Unser Zeichen  
4.2-4532.1-PA-117-  
13450/2024

**Wasserrecht;  
Zutagefördern von Grundwasser aus dem Tiefbrunnen Beutelsbach-Reitholz  
auf Fl.Nr. 1589/1, Gemarkung und Gemeinde Beutelsbach;  
Gutachten des amtlichen Sachverständigen im wasserrechtlichen Verfahren**

**Wasserrecht;  
Zutagefördern von Grundwasser aus dem Tiefbrunnen Beutelsbach-Reitholz  
auf Fl.Nr. 1589/1, Gemarkung und Gemeinde Beutelsbach;  
Gutachten des amtlichen Sachverständigen im wasserrechtlichen Verfahren**

Abbildung 1: **a)** Mittlere jährliche Grundwasserneubildung für den Referenzzeitraum in mm/a; **c)** Mittlere Änderung der Grundwasserneubildung in der nahen Zukunft gegenüber des Referenzzeitraums (LfU, 2016)

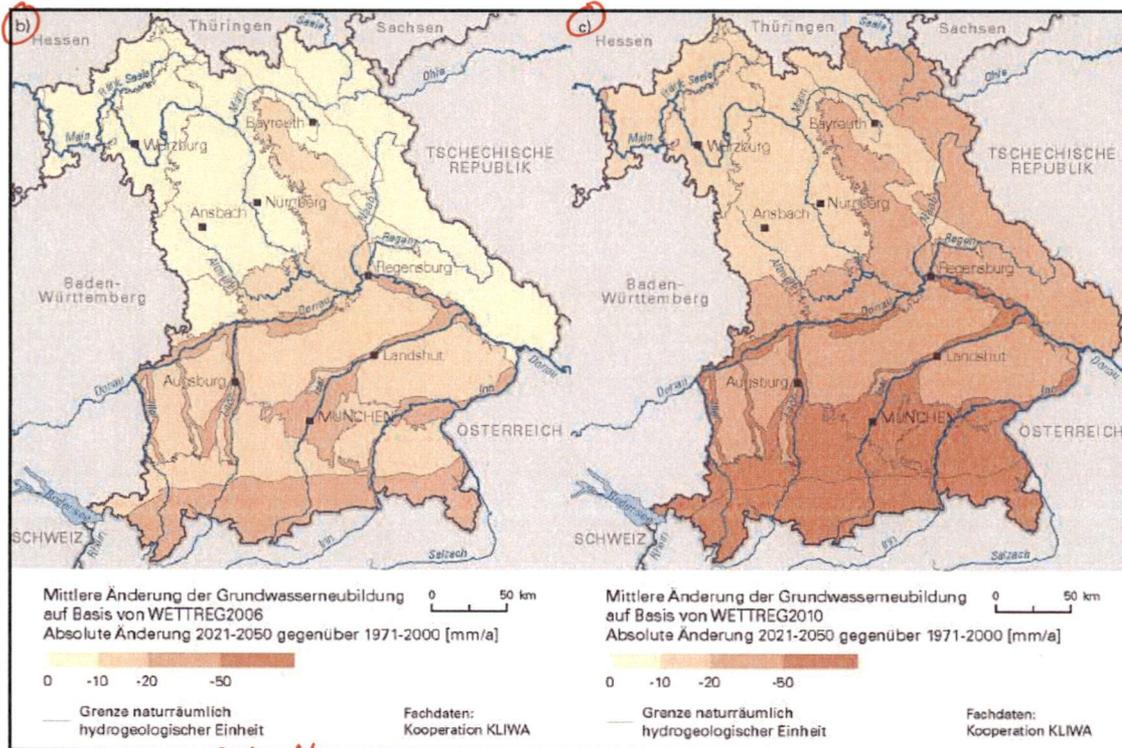
*b)?*

### Ausbauplan

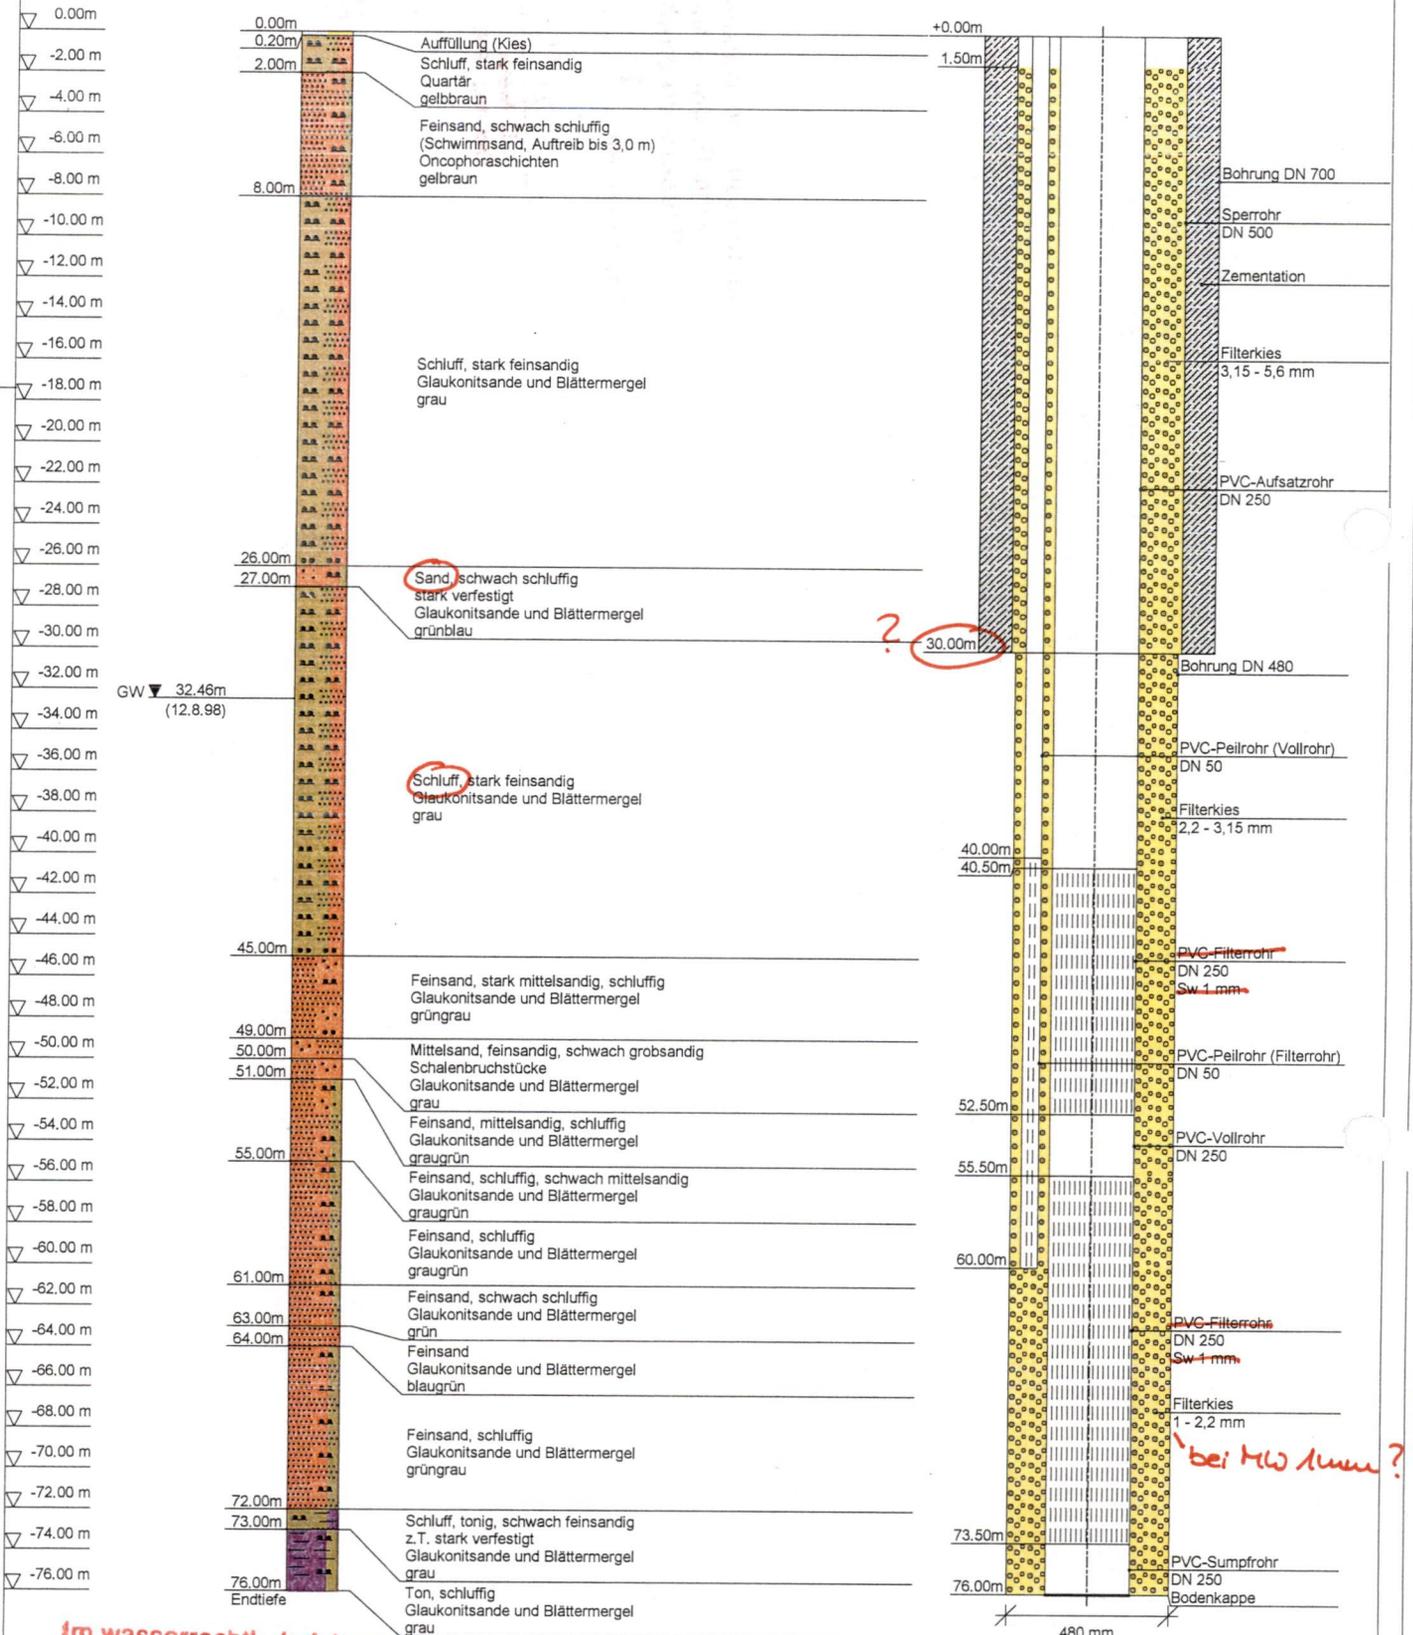
Der von Fa. IFB Eigenschenk nachgezeichnete Brunnenausbauplan, der als Anlage 2 der hydrogeologischen Basisstudie beiliegt, beinhaltet Fehler. So wurde die Filterstrecke als PVC-Filterrohr DN 250 mit Schlitzweite 1 mm angegeben, obwohl hier ein Edelstahl-Wickeldraht-Filter DN 250 mit Maschenweite 1 mm verbaut wurde. Das Sperrrohr würde bei 30 m unter ROK im Übergang einer sandigen zu einer schluffigen Schicht enden. Der

amtliche Sachverständige bezieht sich deshalb auf den Originalausbauplan der Fa. Tafelmeier von 1998.

### Pumpversuchsdiagramm Brunnen Reitholz (27.10.2020 bis 30.10.2020)

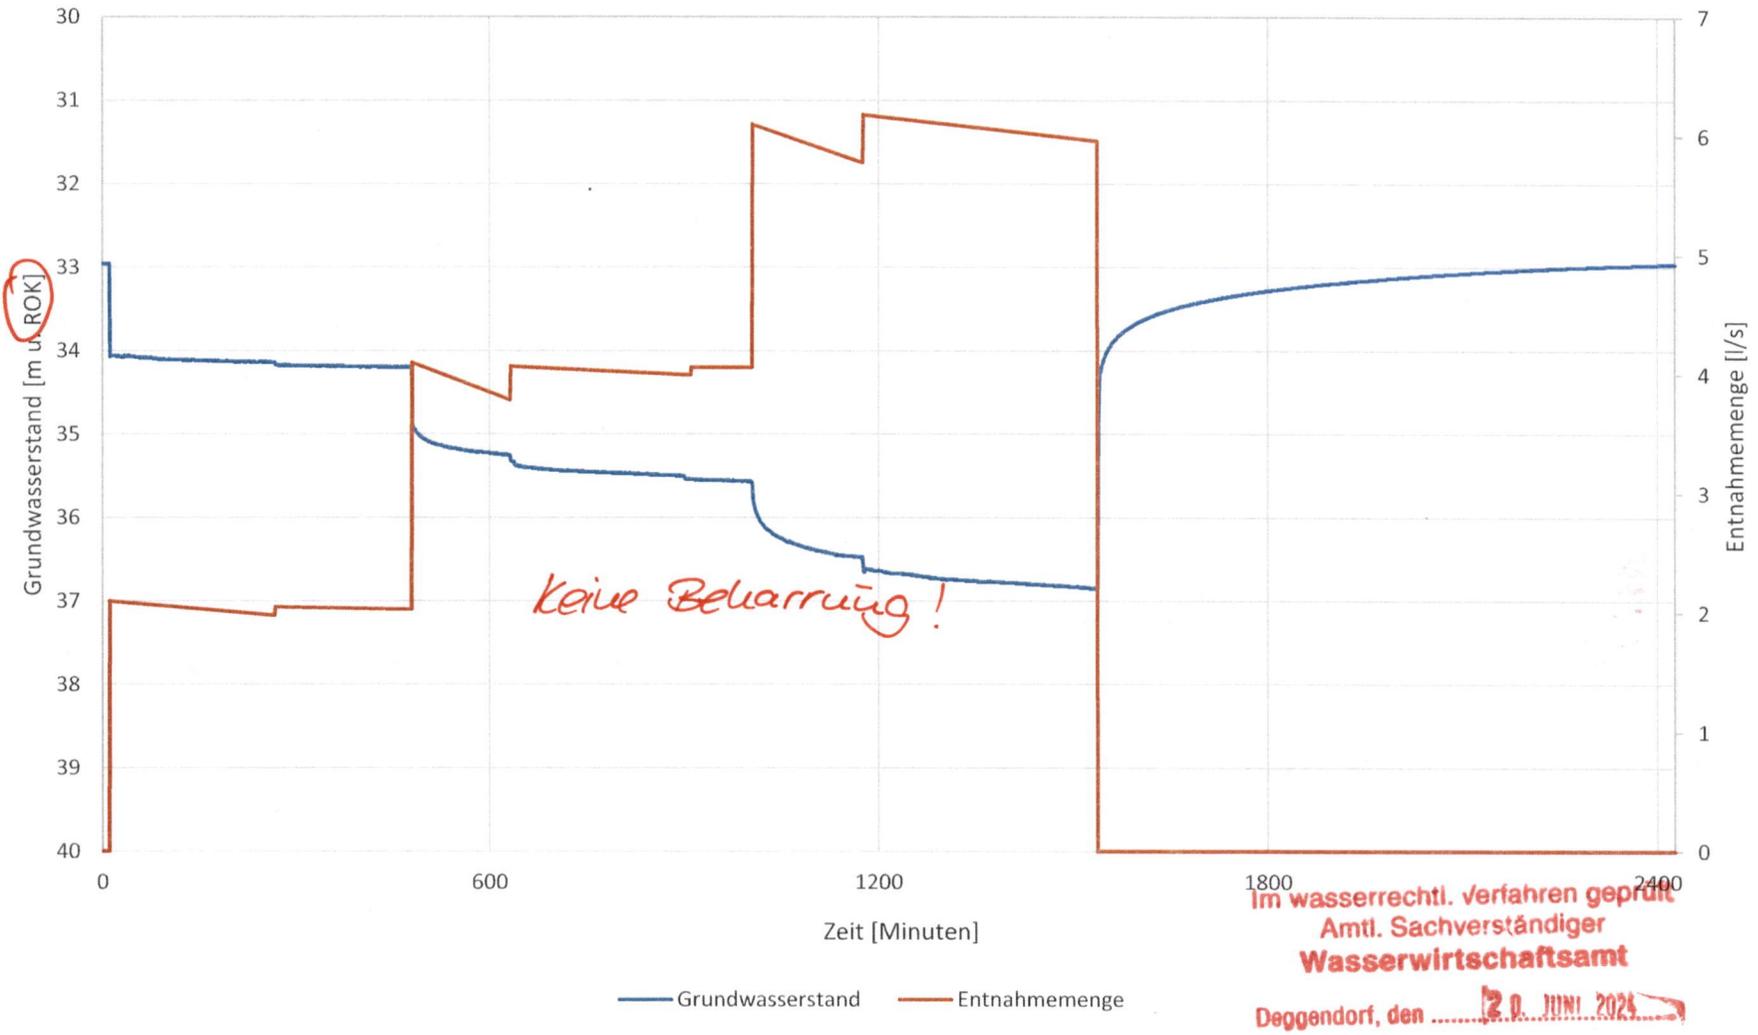
Messpunkthöhe?

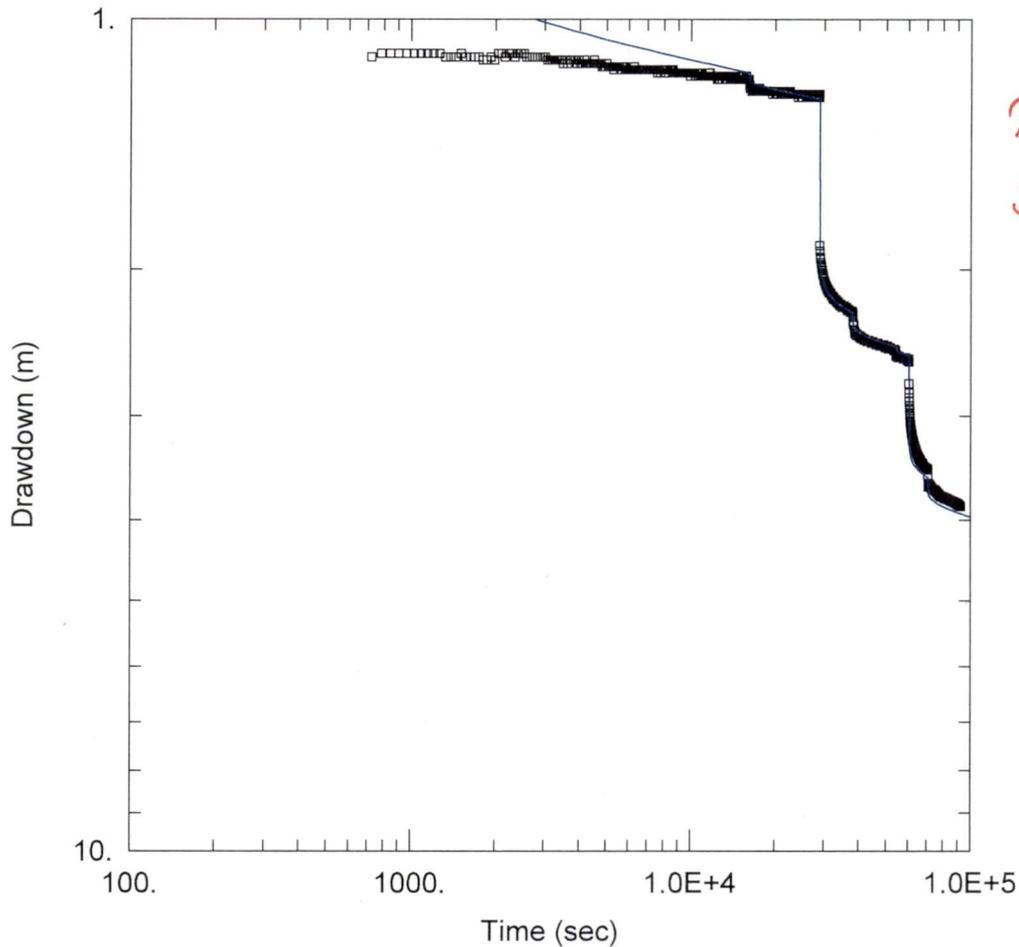
*Pumpstufen?  
Beharrung?*

**Statistiken**

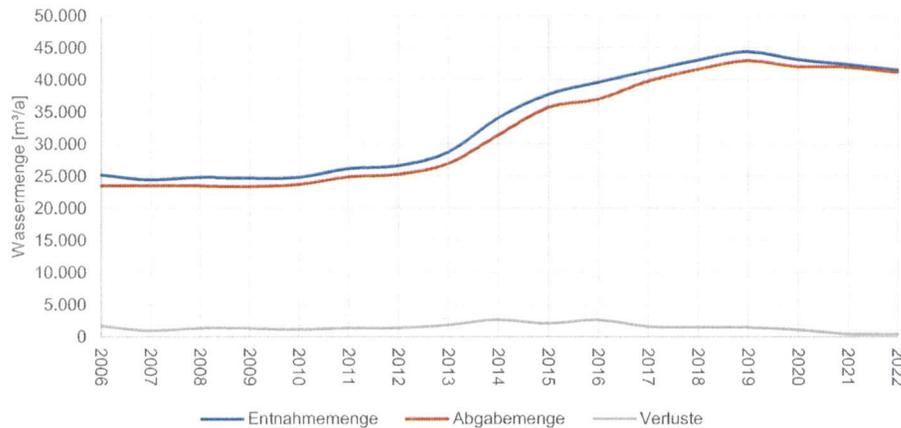
*+65,4%! Nachweis fehlt!*
